改善箇所説明図

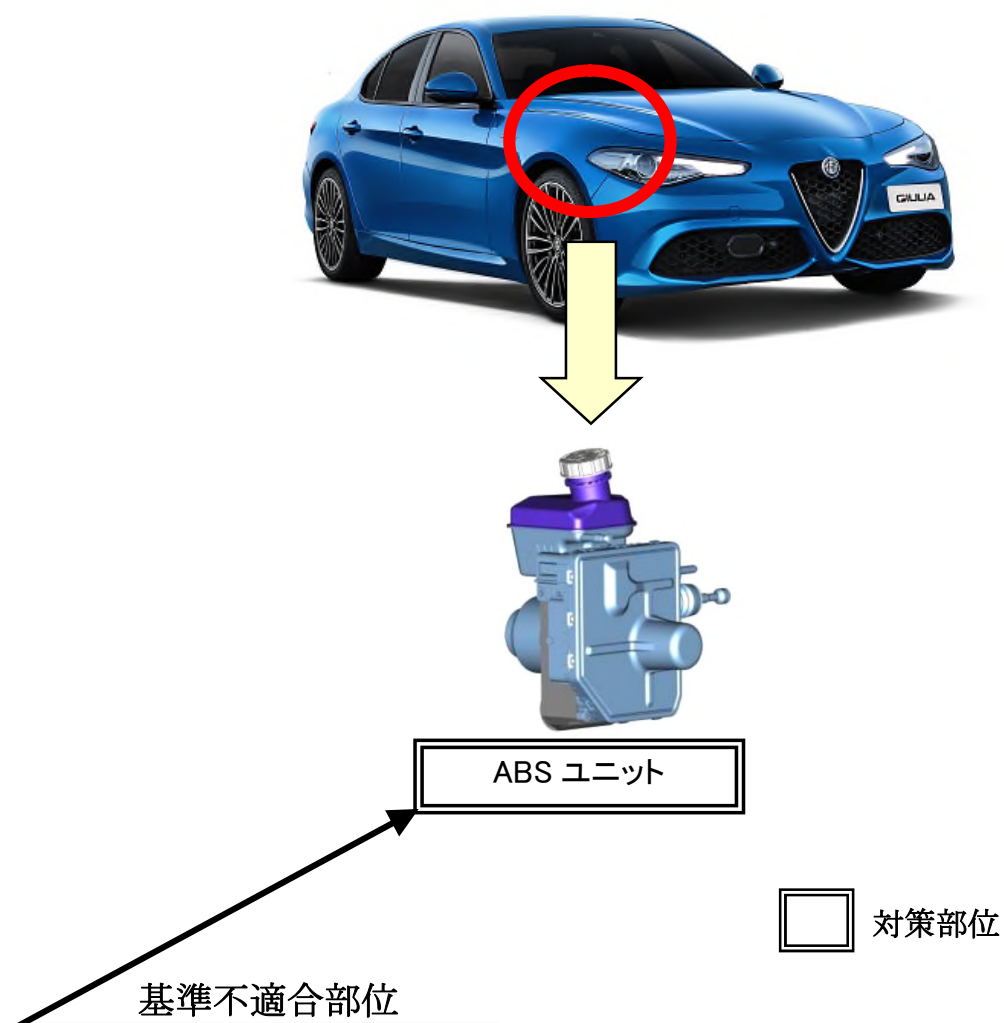
ブレーキペダルに繋がるプッシュロッドと ABS ユニットに繋がるピストンロッドにおいて、製造機械の保守管理が不適切なため、締結部の締め付けが不十分なものがある。そのため、締結部が緩み、ブレーキペダルを踏むと異音が発生し、そのまま使用を続けると、最悪の場合、締結部がはずれ、ブレーキペダルを踏んでもブレーキが効かなくなるおそれがある。

全車両、ブレーキペダルに繋がるプッシュロッドと ABS ユニットに繋がるピストンロッドの締結部を規定トルクで締め付ける。
